改善箇所説明図

①基準不適合発生箇所

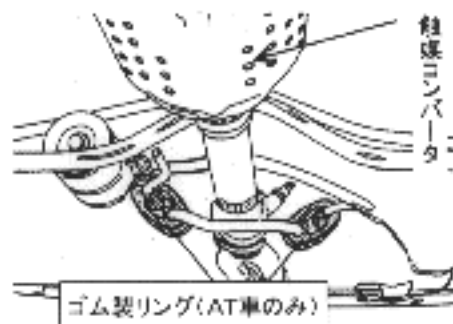
排気管を車体に取り付けているゴム製リングの耐熱性が不足しているものがあり、触媒コンバータが異常過熱した場合、当該リングが焼損し、最悪の場合、火災に至るおそれがある。

全車両点検し、該当するものは当該ゴム製リングを対策品と交換する。また、副消音器後方に遮熱板を追加する。

対策品	赤色
不具合品	黒色

②基準不適合発生箇所

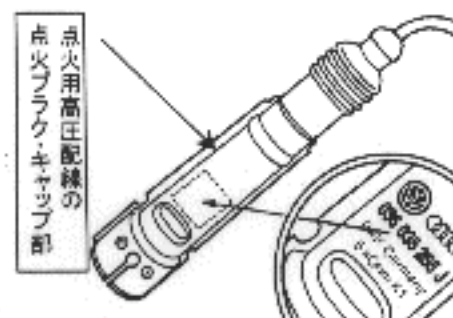
原動機の点火用高圧配線において、点火プラグ・キャップ部の耐熱性が不足しているものがあり、そのままの状態で使用が続けると、当該キャップ部から漏電し、点火プラグが失火して原動機の回転が不安定になり、また、停止し、最悪の場合、触媒コンバータが損傷するおそれがある。

全車両点検し、該当するものは当該点火用高圧配線を対策品と交換する。また、触媒コンバータが損傷しているものは良品と交換する。

対策品(交換不要)	部品番号打刻:036 035 255 J
点検後交換を要するもの	部品番号打刻:036 035 255 J以外のもの
